Oppdragsgiver	Navn Instanes AS	Kontaktperson Arne Instanes
Oppdrag	Nummer og navn 24346 Kinn, Tennebø – Skredfareutredning for Måløy VGS og fagskole	Oppdragsleder Espen Eidsvåg
Dokument	Nummer 24346-01-2 Utført av Espen Eidsvåg	Dato 2025-09-10 Kontrollert av Kristin Lome og Pål Lohne

Skredfarevurdering

OPPDRAAG	Måløy vgs og fagskole, Kinn kommune – Uavhengig kvalitetssikring av skredfareutredning	DOKUMENTKODE	10260673-RIGberg-NOT-001
EMNE	Uavhengig kvalitetssikring skredfarevurdering	TILGJENGELIGHET	Åpen
OPPDRAAGSGIVER	Vestland fylkeskommune – Eigedom Utbygging	OPPDRAAGSLEDER	Mari Åmellem Brøto
KONTAKTPERSON	Marek Jakub Czarniecki	SAKSBEHANDLER	Mari Åmellem Brøto
KOPI		ANSVARLIG ENHET	10233018 Skred og naturfare

Asplan Viak har gjennomført uavhengig kvalitetssikring av rapport «24346 Kinn, Tennebø – Skredfareutredning for Måløy VGS og fagskole» [1] utarbeidd av Skred AS på vegne av Instanes AS. Skredfarevurderingen er vedlagt rapporten «23-32-2 Måløy VGS. Vurdering av skredfare» [2], datert 05.06.2024, utført av Instanes AS på vegne av Vestland fylkes-kommune.

Figur 13: Kart som viser samlet skredfare og hvilke skredtyper som er dimensjonerende for de ulike delene av kartleggingsområdet.

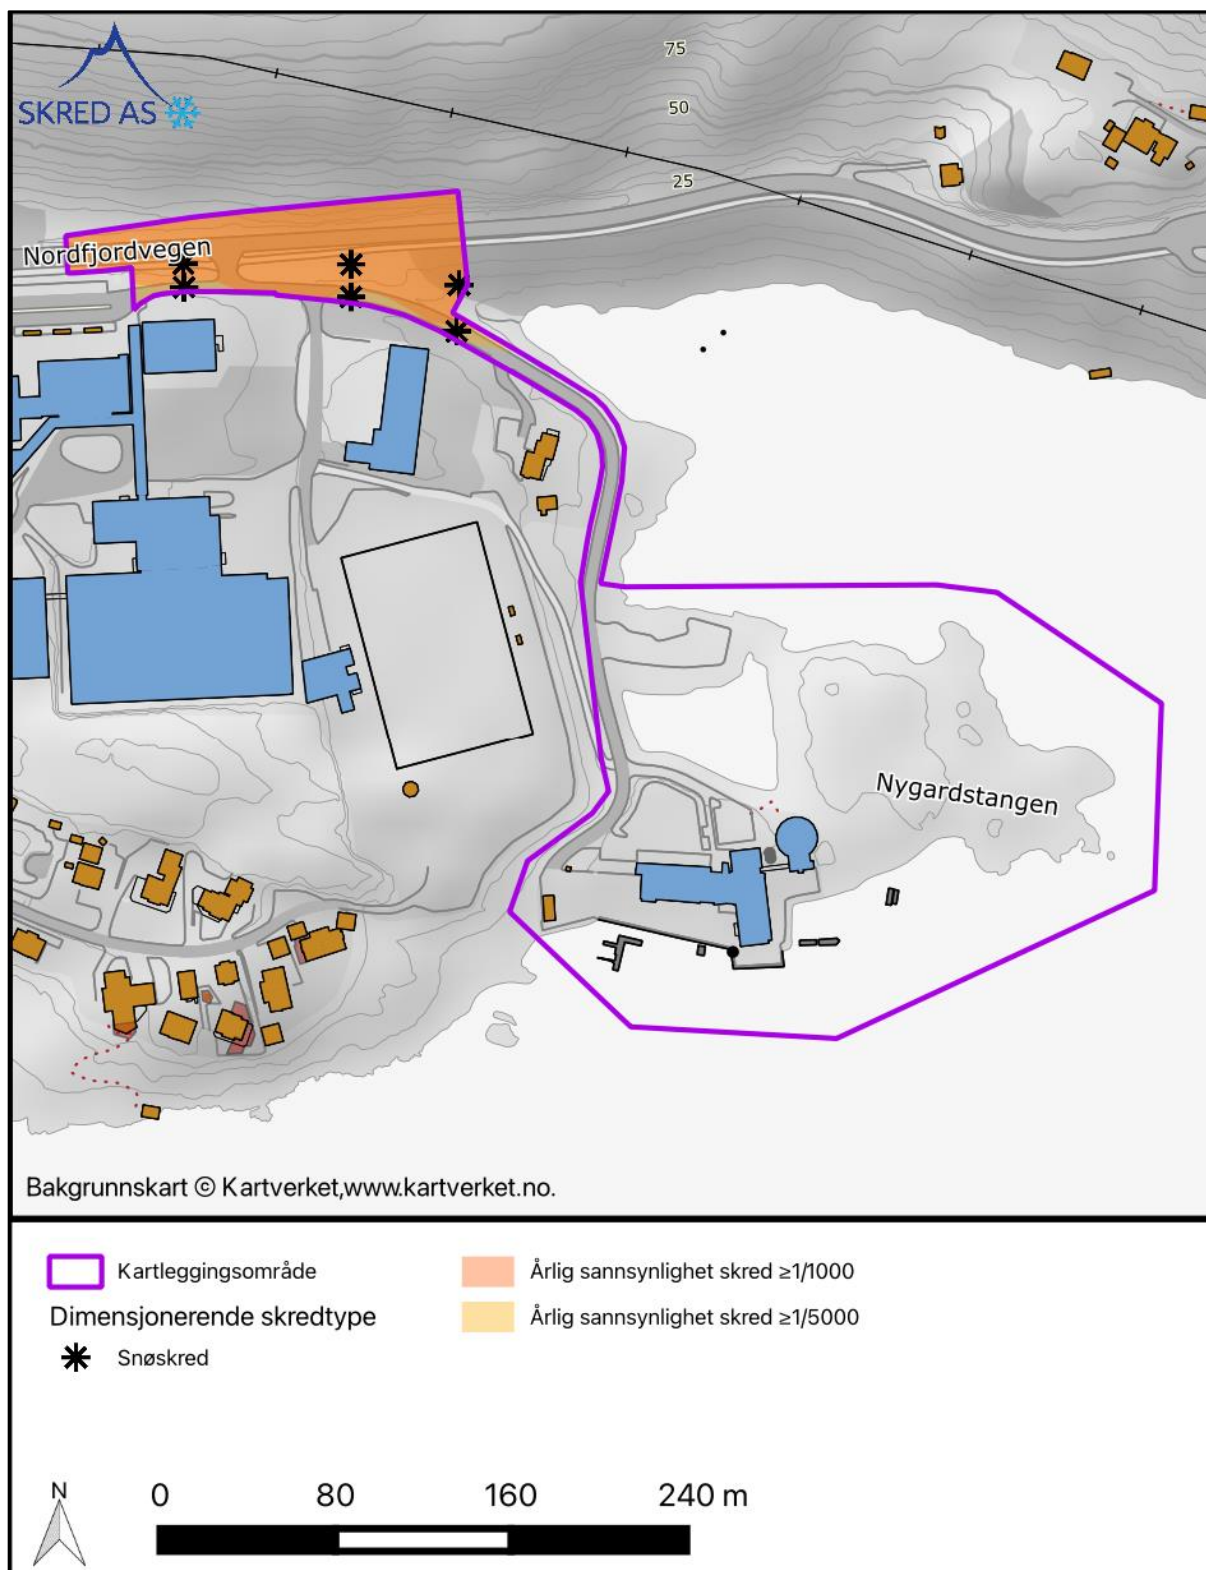
1.4		OK	Sammendrag: Det er gitt et kort og konsist sammendrag med hovedfunn.
1.5		ANM	Vedlegg: Med unntak av egenerklæringsskjema er det ikke gitt vedlegg til rapporten. Kart og bilder er innarbeidet i tekst. Registreringskart og faresonekart (når det tegnes faresoner) burde vises i vedlegg for større oppløsning. Informasjon i disse kartene er vanskelig å lese fra et lite utsnitt i teksten. Blant annet er det vanskelig å se steinsprangavsetninger i registreringskart. Det er ikke mulig å se skille mellom faresone 1/1000 og 1/5000 i faresonekartet (figur 13).

3.11	Samlet skredfare	OK	Samlet skredfare er gitt, og faresoner er utarbeidet for 1/1000 og 1/5000 med dimensjonerende skredtype snøskred. Det vises til merknad 1.5 ang. faresonekart.
------	------------------	----	--

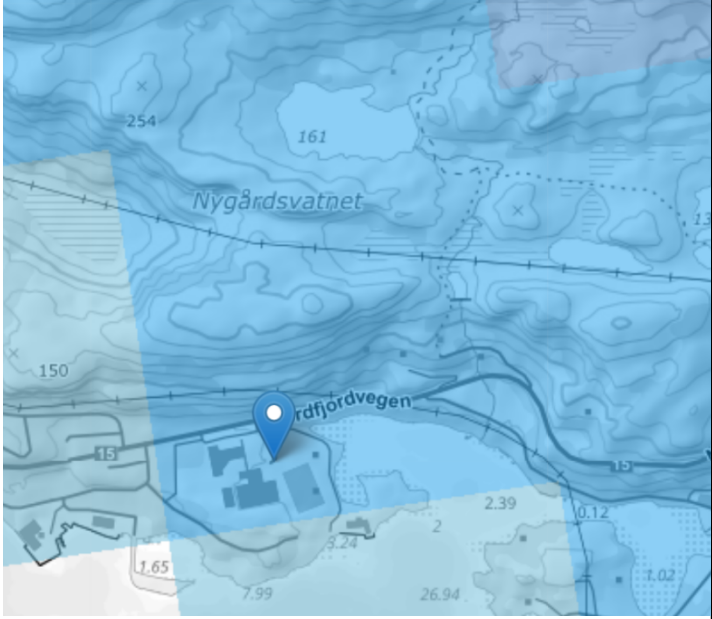
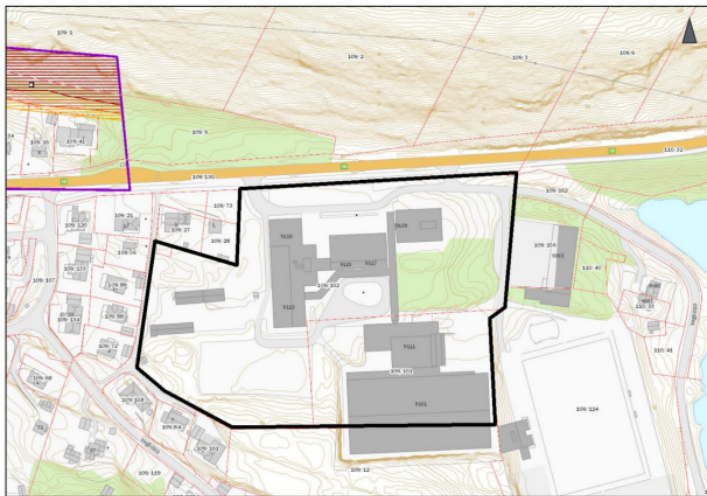
ANM	Vindrosen er ikke reproduserbar innenfor klima-gridd ruten. Vindroser anbefales generelt hentet ut fra høyrereliggende terreng, men det er usikkert om dette er utført for området. Hvorvidt dette skyldes endringer i datasett etter publiseringsdato er uvisst; «20-06-2024: utvida periode for vinddata (no frå januar 2013 til desember 2023), vinddata i grader (tidlegare sektorar), justeringar i figurar, vising av nedbørssum». For snøførende vindretning, vises ikke vind fra SV som dominerende. Kontroll av egne vindroser fra tidligere prosjekt i området (eks. Halsøy) viser lik trend som presenterte vindroser.
Historiske skredhendelser	2.7	ANM	To steinspranghendelser er omtalt. Det går ikke frem av teksten at løsneområdet for hendelsen i 2011 er angitt i ur i SVVs vegkart. Det er samsvar mellom tegnet ur i registreringskart og plassering skredhendelse langs vei, og hendelsen synes således riktig plassert. AV vurderer at remobilisering av blokker i den aktuelle uren (hendelsen 2011) ikke har potensial til å påvirke kartleggingsområdet. Det kunne med fordel, i lys av den

Figur 2-1: Sammenligning faresoner Skred AS (2024) øverst og Norconsult (2018).

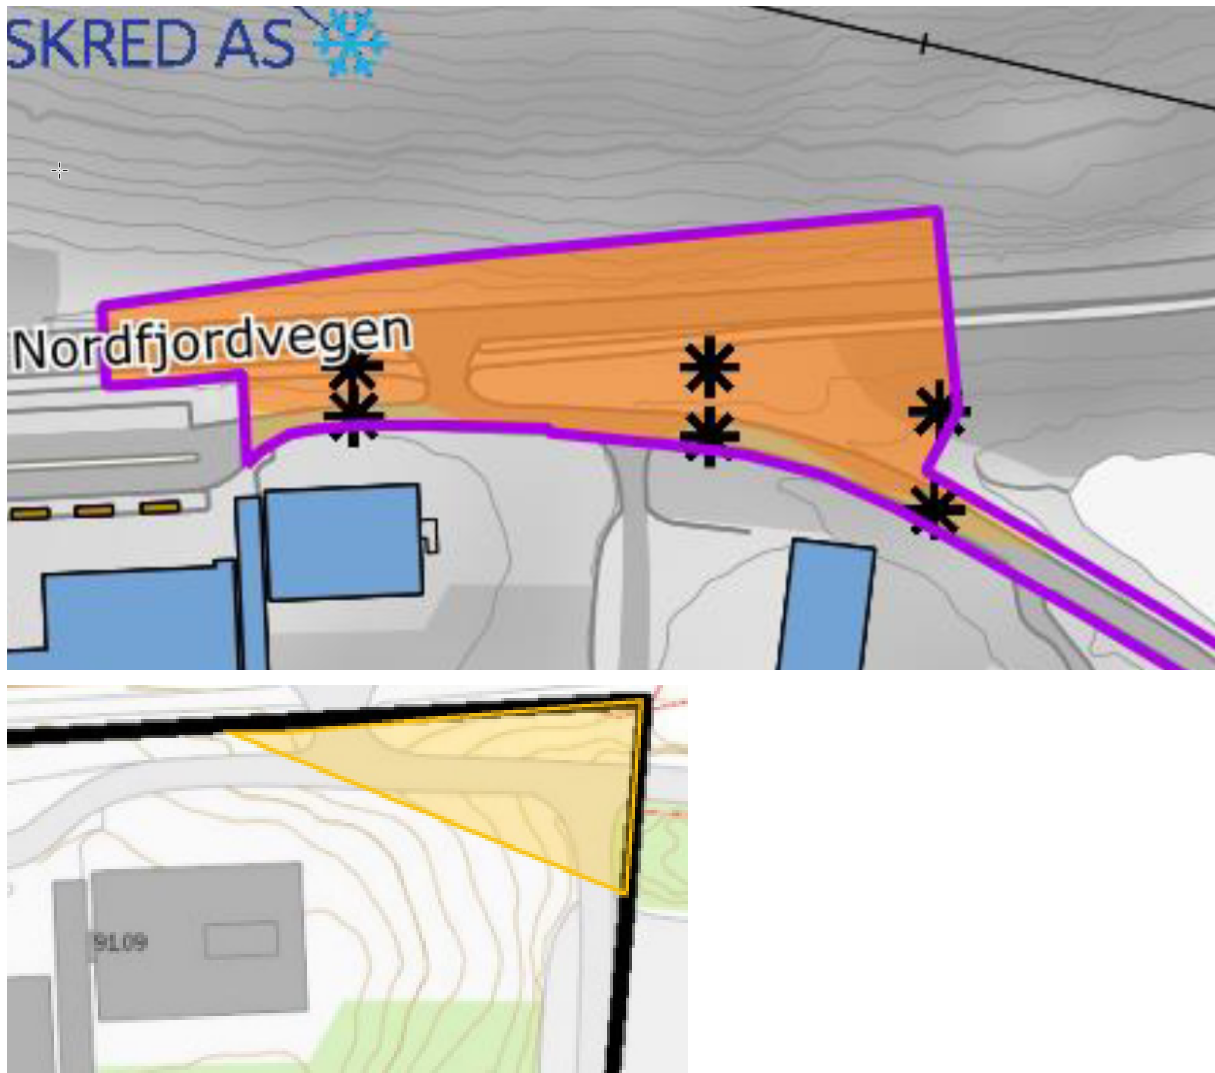
Avvik fra tidligere skredfareutredninger	3.8	AVVIK	Se Figur 2-1. Mindre avvik fra faresoner Norconsult (2018) er ikke omtalt. Formuleringen viser at Skred AS ikke har vært kjent med den tidligere vurderingen i området. «Avvikene» er minimale, synlige vest for adkomstveg fra Rv.15. Skred AS (2024) sin rapport er mest konservativ i utstrekningen. Særlig relevant er avvik i vurdert dimensjonerende skredtype (snøskred vs. steinsprang).
Steds-spesifikk usikkerhet	3.9	Ok	Stedsspesifikk usikkerhet er omtalt.
Sekundæreffekter skred		ANM	Hvorvidt sekundæreffekter av skred kan påvirke kartleggingsområdet er ikke omtalt. Dette er ikke et punkt i rapportmalen til NVE, men omtales under prosedyre snøskred. Presenterte hastigheter er forholdsvis lave når snøskred når sjøen. Er det gjort en

vurdering av om evt. skred kan gi sekundæreffekter tilknyttet vann i østlig del av kartleggingsområdet?
--	--	--	--
